Deres ref:
Vår ref: 2019/133024
Dato: 30.06.2020
Org.nr: 985 399 077

Statens tilsyn for planter, fisk, dyr og næringsmidler

TREKKING AV INNSIGELSE, KROKSJØEN VANNVERK - INDUSTRI PÅ GAUSTADMOEN

Fig 2. Tidligere varslet planområde (05.06.2019) er vist med rød stiplet strek (ca. 320 daa), mens utvidet planområde er vist med blå stiplet strek (ca. 634 daa). (Varsel om utvidelse av planområde datert 13.03.2020)

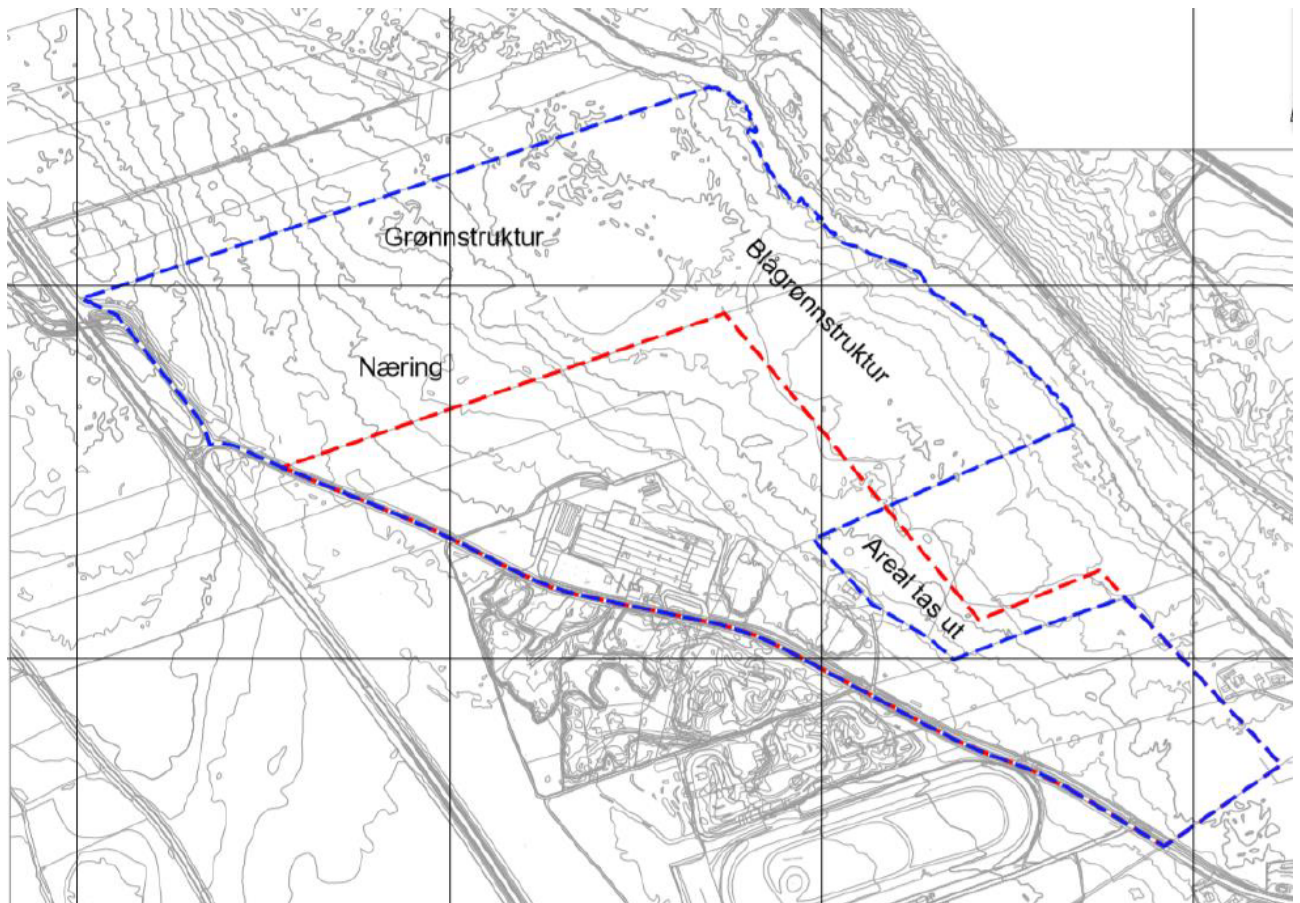
Endringen av planforslaget i forhold til det opprinnelige medfører at industriområdet nå strekker seg inn i mesteparten av sone 2 i beskyttelsesområdet til Gaustadmoen vannforsyning (Kroksjøen vannverk).

Avgrensingsområdet strekker seg faktisk helt til sone 1. Det vil si en ytterligere nedbygging av beskyttelsesområdet sett i forhold til første gangs høring datert 05.06.2019.

Deler av arealet nærmest riksvei 2 er satt av til næring, mens arealet mot Vrangselva er satt av til Blågrønnstruktur. Det er i endringen 13.03.2020 ikke lagt inn avgrensinger mellom Næring og Blågrønnstruktur.

Fig 3. Oppdaterte sikkerhetssoner for vannverkets brønner på Gaustadmoen (slik de eksisterer i dag) Næringsområde tegnet inn. (Isolasjon av nytt industriområde 25.06.2020)

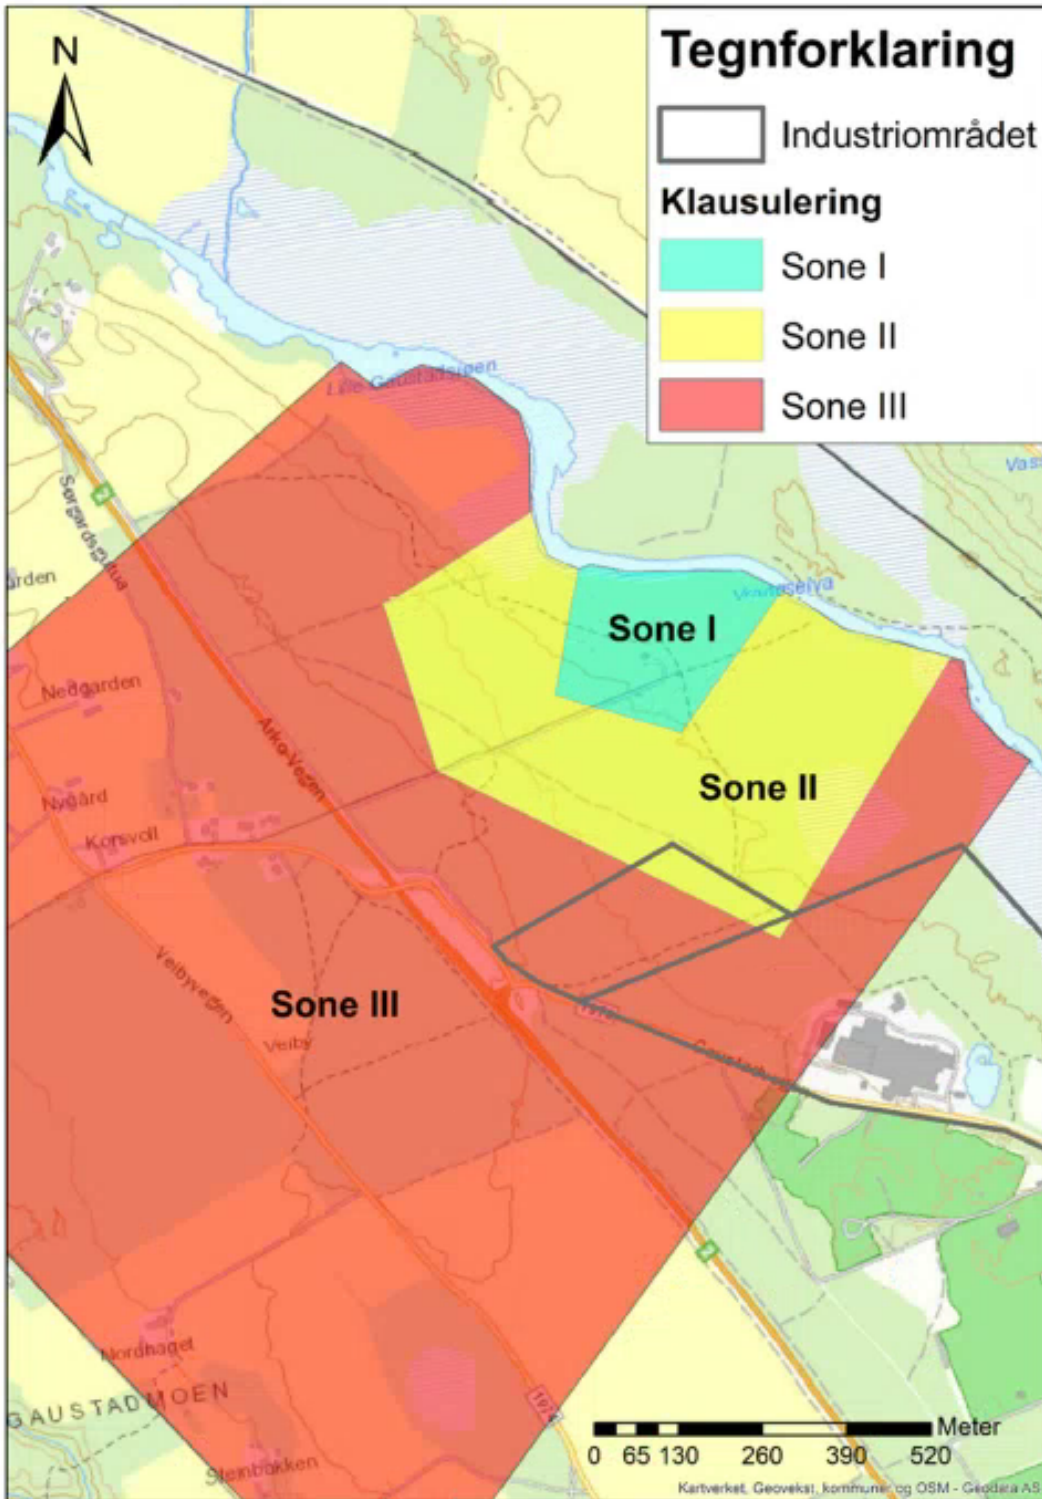
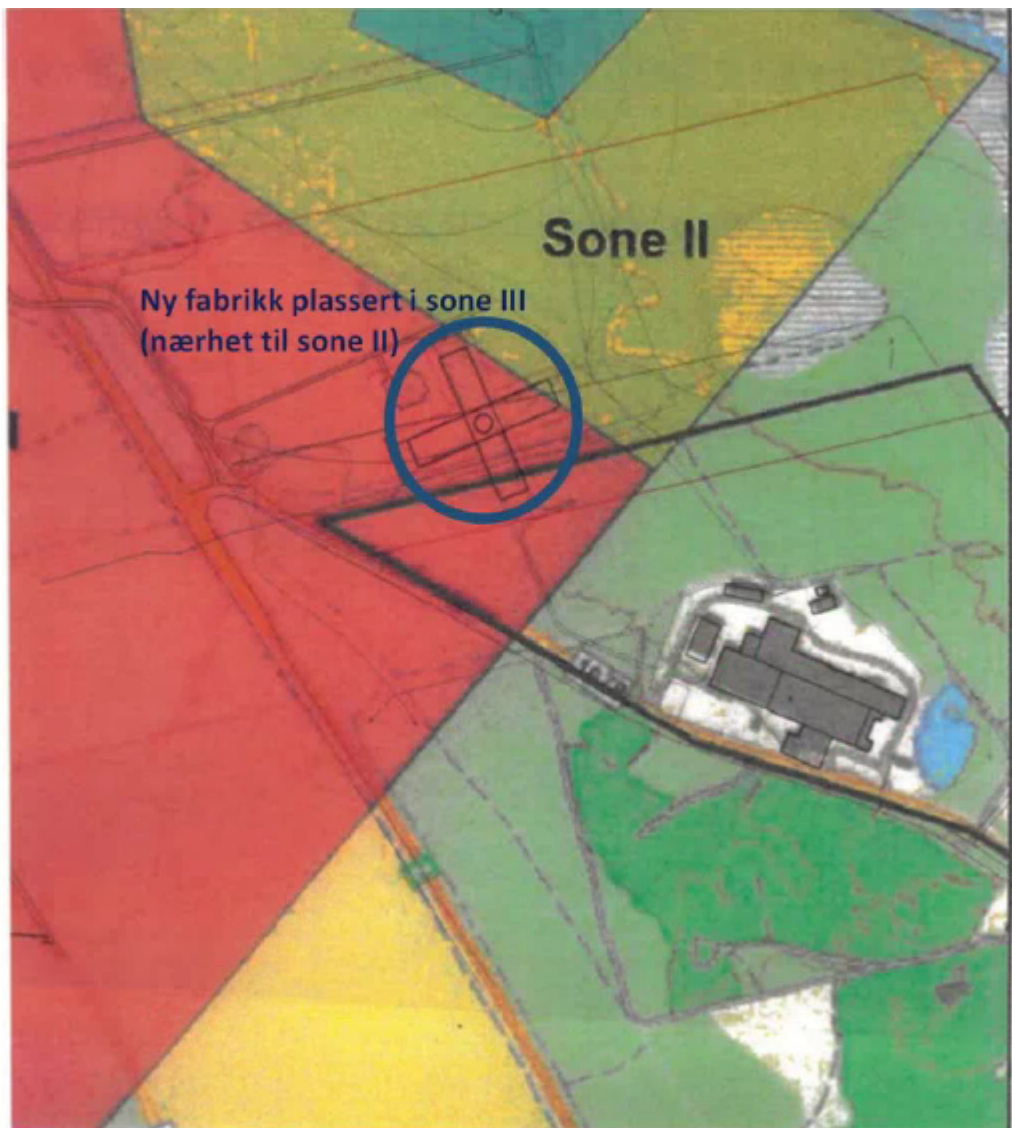
Fig 3. og 4. viser plassering av fabrikk i området. I fig 3. er det tatt med en avgrensning av areal som det er behov for til byggetomt. Det er ikke satt ned noen avgrensning i forhold til Blågrøntstruktur som lagt frem i utvidelse av planområde 13.03.2020
Det er derfor ikke klart hvilken status dette forslaget har.

Fig 6. Strømningslinjer fra Vrangselven viser at alt overvann fra industriområdet dreneres naturlig til elven. (Isolasjon av nytt industriområde 25.06.2020)

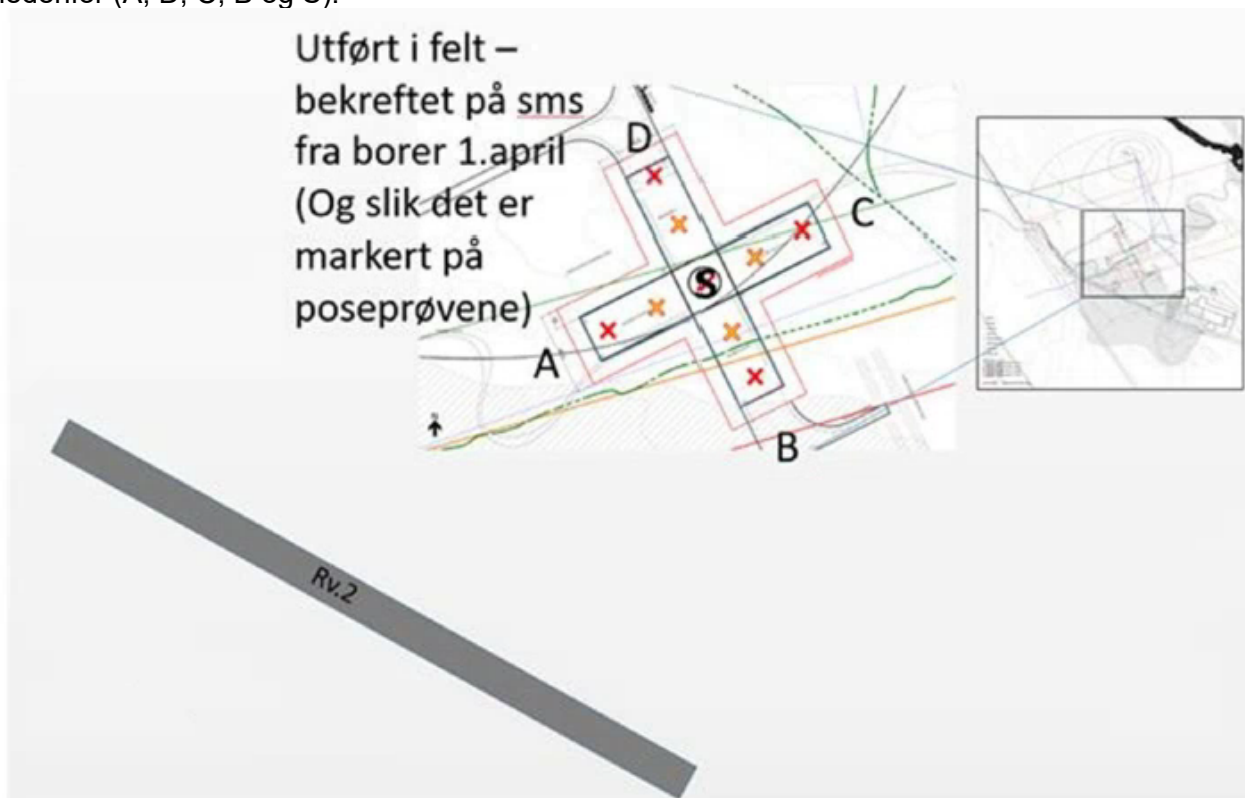
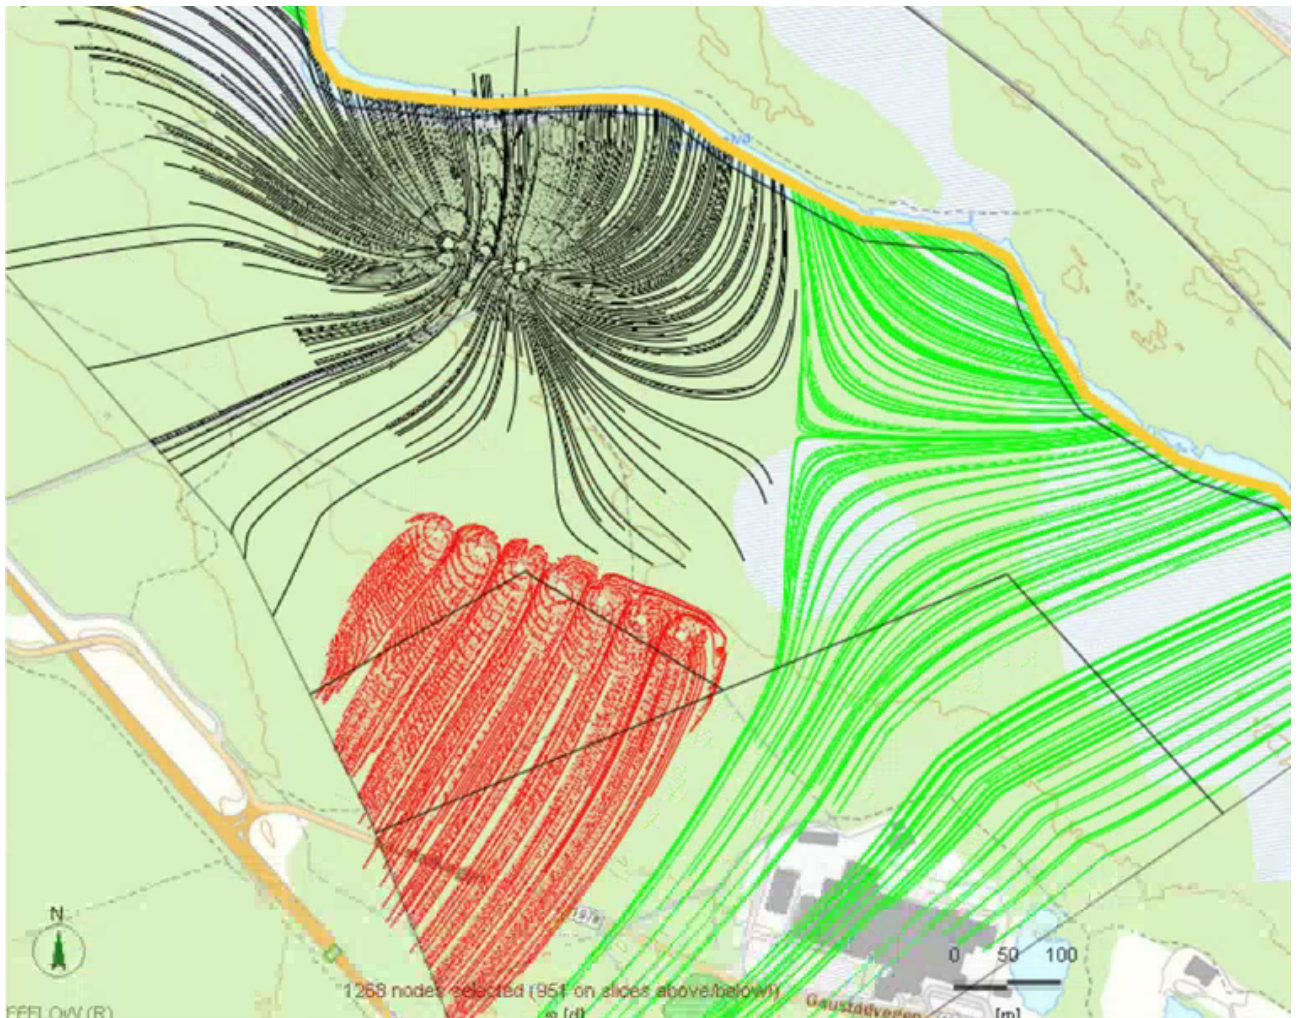
Fig 5 og 6 viser at når de avskjærende brønnene har et vannuttak hver på 55 m³/døgn vil Brønnene kontrollere alt grunnvannstrømning i industriområdet. Hele industriområdet blir isolert ut fra hensynssonen til vannverket. Grunnvann fra dette området kommer ikke frem til vannverkets brønner.

Det totale vannuttaket fra grunnvannsføremkomsten har endret seg fra 1600 m³/døgn (kun vannverket) til 1915 m³/døgn (45 m³/døgn per brønn) og til 1985 m³/døgn (55 m³/døgn per brønn).

Grunnvannsdannelsen i området har ikke endret seg. Det ekstra tilførte grunnvannet til vannverket kommer ved økt infiltrasjon fra Vrangselva.

Fig 7. revidert forslag til soneinndeling. Sone II tilpasset til tiltaksbrønnene (grensen mellom sone III og II er flyttet ca 70 meter mot industriområdet, og ca 40 meter mot vestsiden. (Isolasjon av nytt industriområde 25.06.2020)

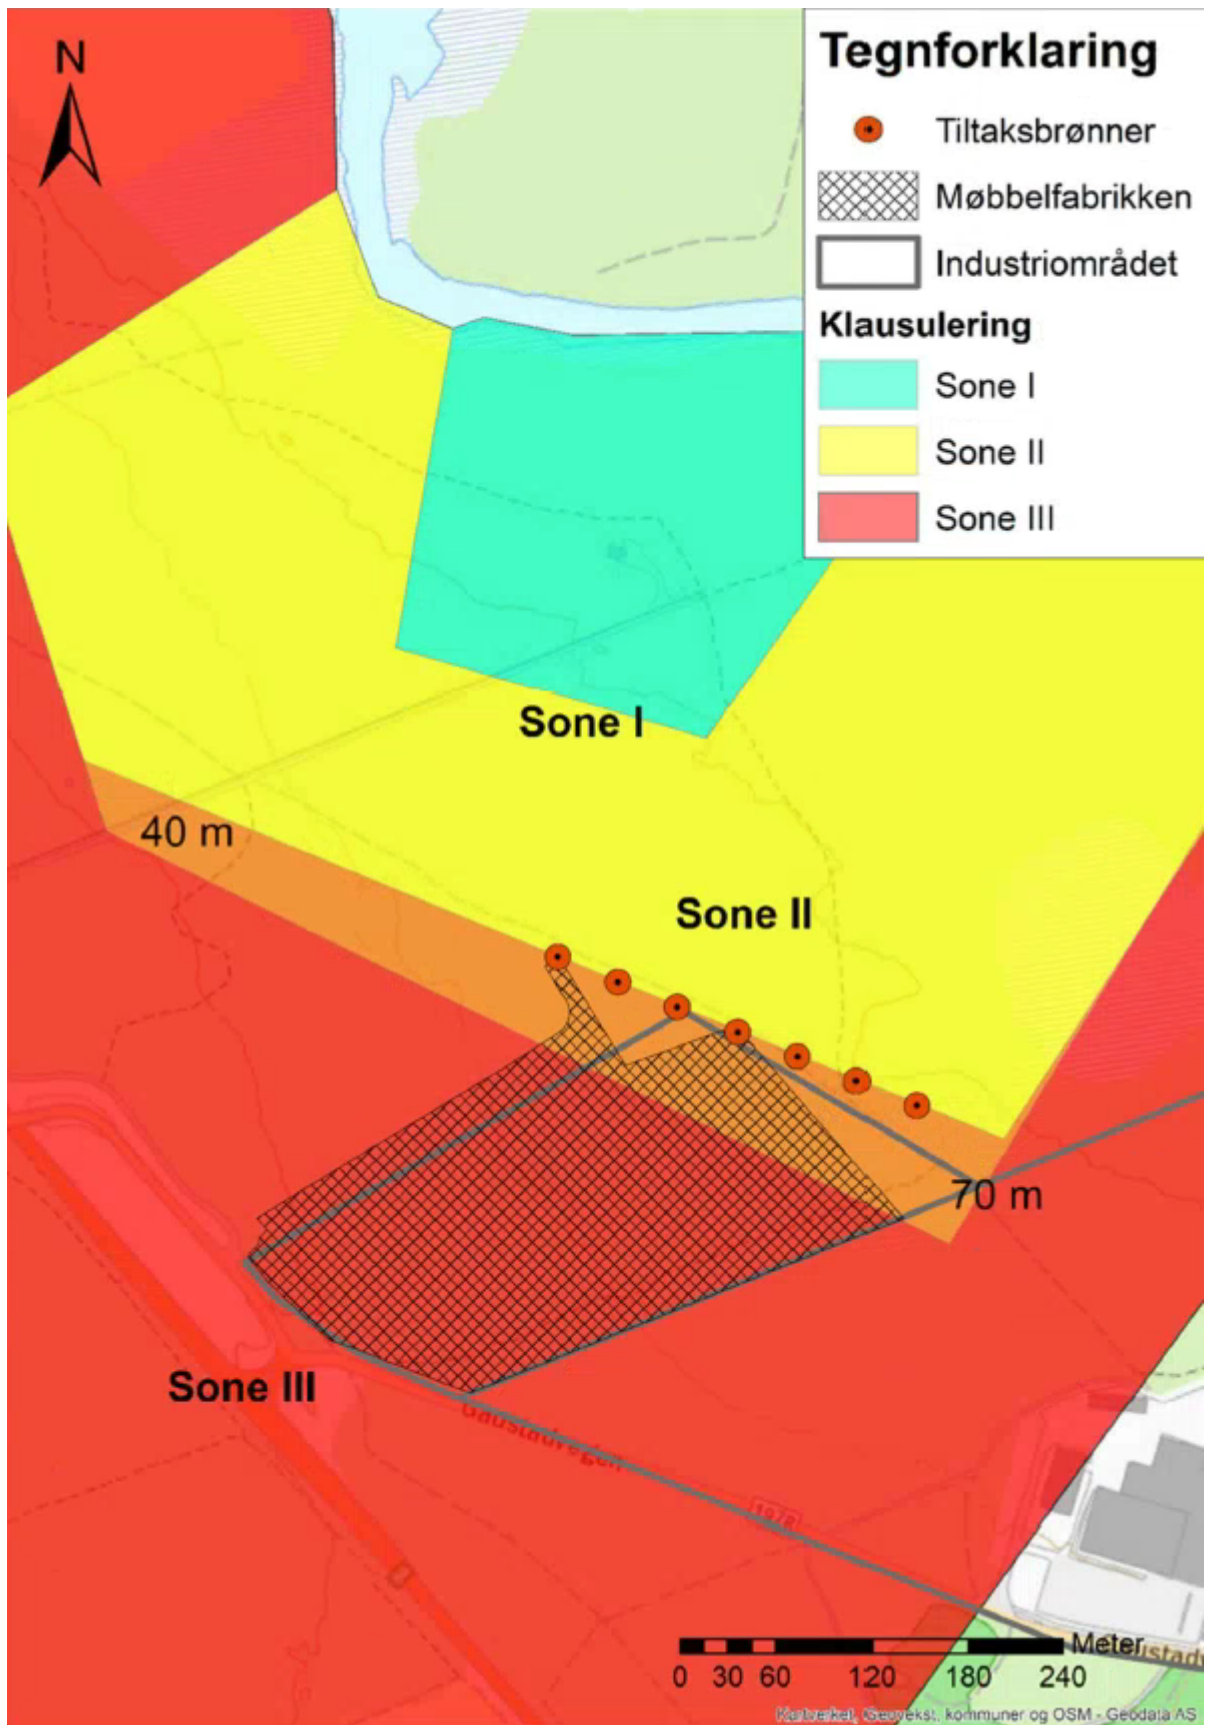
Rapporten «Isolasjon av nytt industriområde» datert 25.06.2020 viser at det er gjennomførbart å isolere ut næringsområdet/industriområdet som vist i Fig. 7.

- Det etableres 7 uttaksbrønner som driftes med kapasitet 55 m³/døgn (total vannmengde vil være 385 m³/døgn) Vannet skal føres ut av området eller benyttes på en måte som gjør at det ikke infiltreres til hensynssonen.
- Uttaksbrønnene skal inngå i driftskontrollsystemet til Kroksjøen Vannverk.
- Uttaksbrønnen skal være satt opp med nødstrøm for å sikre kontinuerlig drift.
- Sikkerhetssone II justeres for det isolerte industriområdet som angitt i Fig 7. Sikkerhetssone III opprettholdes uendret
